# 委員会での御質問事項等 に対する回答

平成21年12月7日

東京電力

- 前回のSWGで、K-1/K-5の設備点検および解析評価による健全性評価結果について報告し、いくつかご質問を頂いたことから、今回は、ご質問事項の回答を中心に以下の資料について報告する。

## ■ 構造強度評価値の算定方法

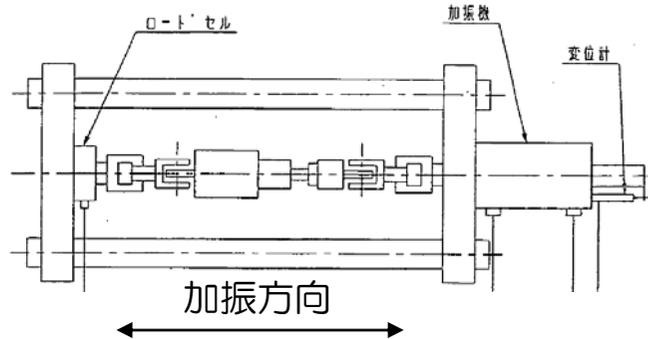
ご質問事項	今回の資料
1	<p>メカニカルスナップについては、追加点検を行い、再使用については、問題ないと考える。一方、耐力算出式の0.7や0.9の係数は、一般に引張り強さ（<math>S_u</math>）の0.7倍は降伏点に対応するという知見があり、弾性的に挙動する限界を確認する式である。従って部材が破断するという限界を評価しているわけではない。地震応答解析の評価の考え方について、整理する必要がある。</p>	<p>資料3-2 スナップの健全性評価について</p>
2	<p>応答倍率法について、1号機の設計時であれば、耐震指針策定前のプラントであることから、上下動は静的地震動で評価を行っているはずである。中越沖地震で観測された水平動と上下動から地震応答解析を行い、これに設計時の地震力との比を設計時の発生応力に乗じて発生応力を算出しているが、乗じる数値の考え方はこれで良いのか。</p>	<p>資料3-1 地震応答解析の概要について</p>
3	<p>設計時には応答倍率法による評価が基本であり、時刻歴解析による計算はレアケースと思うが、今回のケースは実際の地震動の記録が観測されていて、計算能力も設計時よりも向上しているわけだから、疲労評価の様に、3方向成分による時刻歴解析を実施する評価ロジックも検討すべきである。地震応答解析全体のロジックが報告書から読み取れない。</p>	<p>資料3-1 地震応答解析の概要について</p>
4	<p>全体として、6、7号機のやり方を継承して評価している中で、概要版82頁に6、7号機での不適合事象と比較を行っているが、こういう視点で評価することが重要である。1号機で観測された加速度は、6、7号機と比べ相当大きかったにもかかわらず、点検結果は余り変わらない。解析結果でも、6、7号機では、残留熱除去系や主蒸気系配管の一部が評価基準値に近い結果で、サブWGでも議論を行った。1号の解析結果は、6、7号機の結果と比べ、裕度がある様に見える。その理由を、先行して評価を実施した6、7号機との比較において説明すること。</p>	<p>現在整理中ですので、次回ご説明いたします。</p>

構造強度評価値は、スナッパの健全性が確認された試験荷重と評価式から予想する機能維持荷重とを各構成部品毎に比較し、試験荷重に合うよう評価方法を見直して算定する。（①～③）

- ① スナッパを加振する試験を行い、部品が健全である荷重を確認する。
- ② 各構成部品毎に評価方法（規格基準に基づく評価式、メーカー保証値）を定め、スナッパが健全性を維持する最大荷重を予想する。
  - ・ 最大荷重の予想が目的であることから、規格基準に基づく評価式には  $\min[0.7S_u, 1.2S_y]$  を用いる。
- ③ ①の荷重と②で予想した最大荷重とを比較し、両者の比率（ベアリング押えの例：係数=0.9）を定め、各部品の評価方法を見直す。

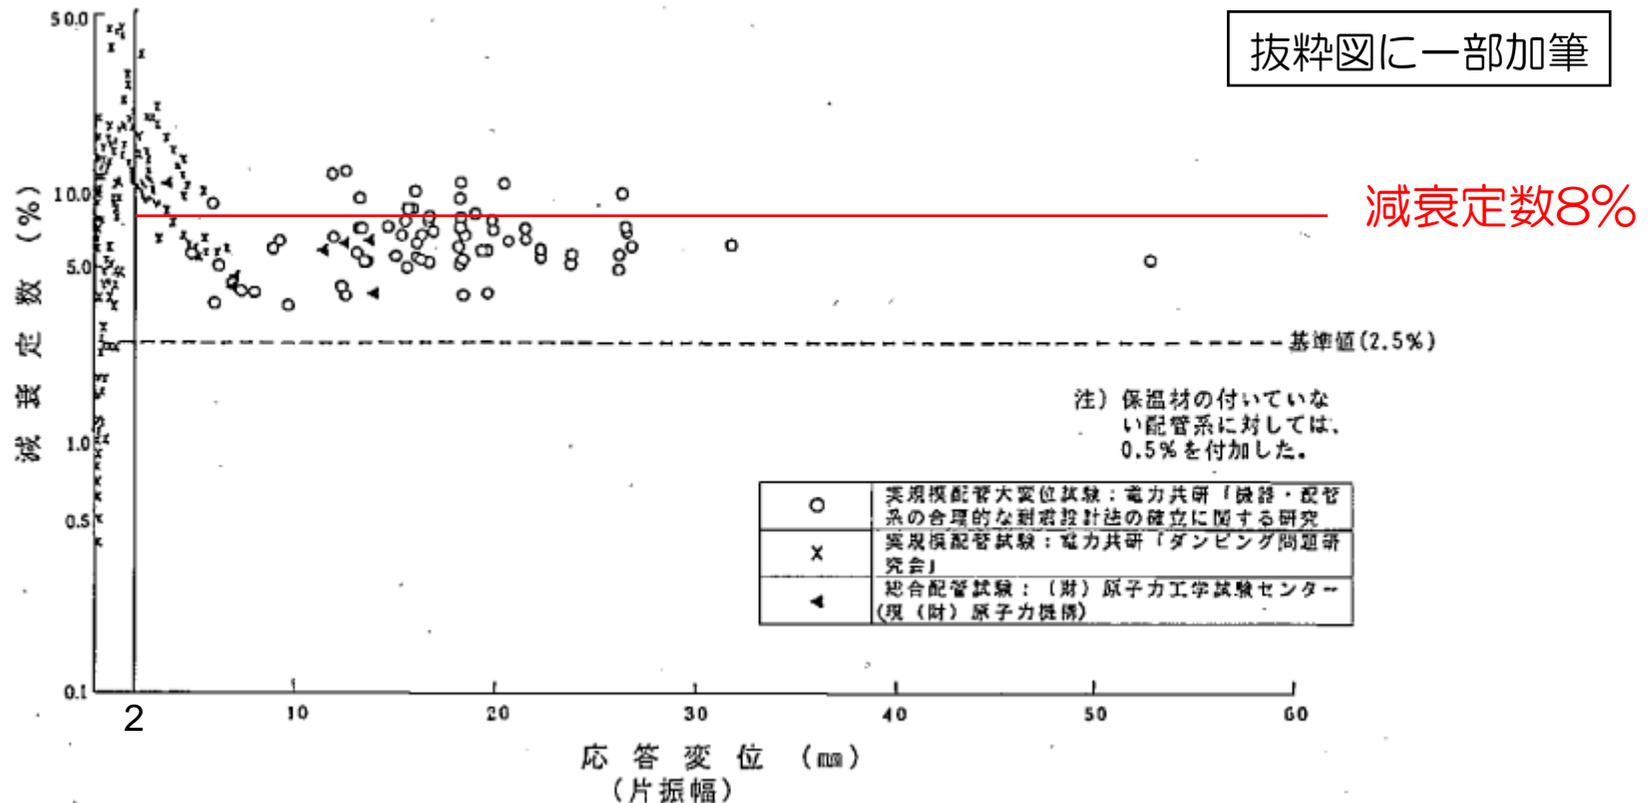
5	1号機で放射線モニタが浸水により機能不全となった事象に関して、今回は定検中であった為、機能要求はなかったということだが、仮に運転中であった場合は機能要求があるので、その場合の安全評価について検討し説明頂きたい。	資料3-6 主蒸気管放射線モニタの水没事象に対する安全評価について
6	不適合事象を地震の影響によるものと、地震による影響以外のものとで分類されているが、地震影響以外のものについては通常保全において確認される不適合ということで、次回の保全計画に反映していくことになる。今回確認された経年劣化等の地震影響以外の不適合をどの様に保全計画に反映していくのか説明頂きたい。	現在整理中ですので、次回ご説明いたします。
7	地震応答解析で評価基準値を超えたものはなかったが、比較的裕度の小さい箇所があった。これらについては追加点検を実施し、問題ないことが確認されているが、一方、基準地震動 $S_s$ による評価で耐震強化工事が計画されている。設備健全性の評価で裕度が小さかったシャラグや支持構造物等について、耐震強化工事がどの様に計画されているのか説明頂きたい。	資料3-4 詳細評価を実施した設備に対する耐震強化工事の概要について
8	1号機では、定期検査中ということで支持構造物が外されていたり、仮置きしていた機器が転倒し、安全上重要な設備に影響があったとの報告がある。今回のように定期検査中に地震が発生した場合の影響を、今後どの様に対策していくのかという観点で報告がないので、次回説明頂きたい。	現在整理中ですので、次回ご説明いたします。
9	原子炉再循環系配管の支持構造物の発生応力の評価で、通常は減衰定数に2.5%を使用するが、今回は詳細評価では8%を使用している。評価基準は弾性状態にあることが閾値となっているが、支持構造物については壊れても交換すれば構わないという考え方もある。減衰定数に8%を使用することに対する解析評価全体の考え方を整理し説明頂きたい。また、数値(8%)の根拠についても説明を頂きたい。	資料3-3 5号機原子炉冷却材再循環系配管支持構造物の評価について

## ■ 配管の設計用減衰定数

- ✓ 配管系の設計用減衰定数は、JEAGに以下のように規定されている。
- ✓ JEAGでは、支持具の種類および数量により分けられており、PLR系配管は配管区分Ⅰに分類される。

- ✓ 配管系の減衰は、支持具の種類および数量により支配されるものであり口径や材質による影響を受けない。
